2018年4月

株式会社七星科学研究所  
営業部

### NJW/NAW-20, 24 圧着タイプ形状変更のご案内

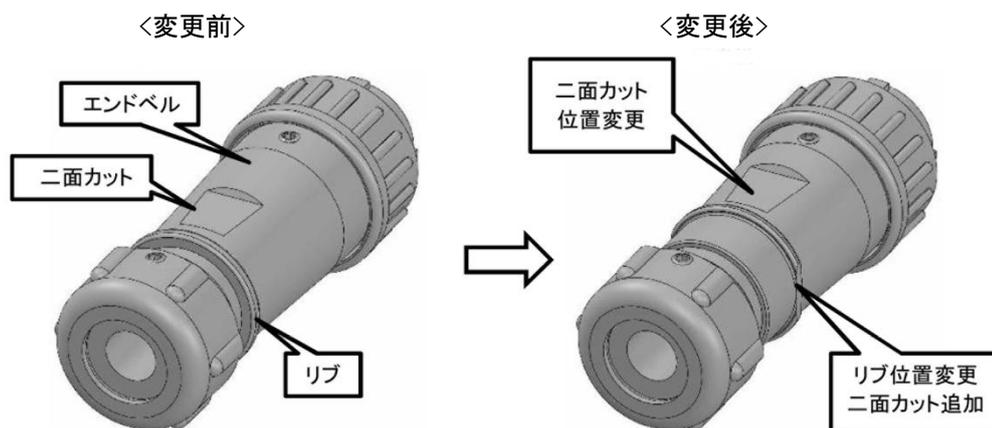
エンドベル外周のリブ位置及び、二面カット位置を上図のように変更。  
※エンドベル最大外径、二面カット幅、全長の変更はございません。  
※この形状変更に合わせて製品図を変更致します。  
※この変更による製品名及び製品性能上の変更はございません。

<変更後のチェーンリング取付けイメージ>

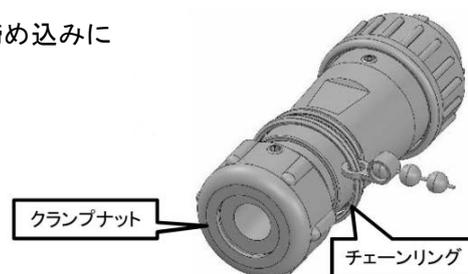
キャップ用チェーンリングを取付ける際、クランプナットの締め込みに干渉する可能性がある為。
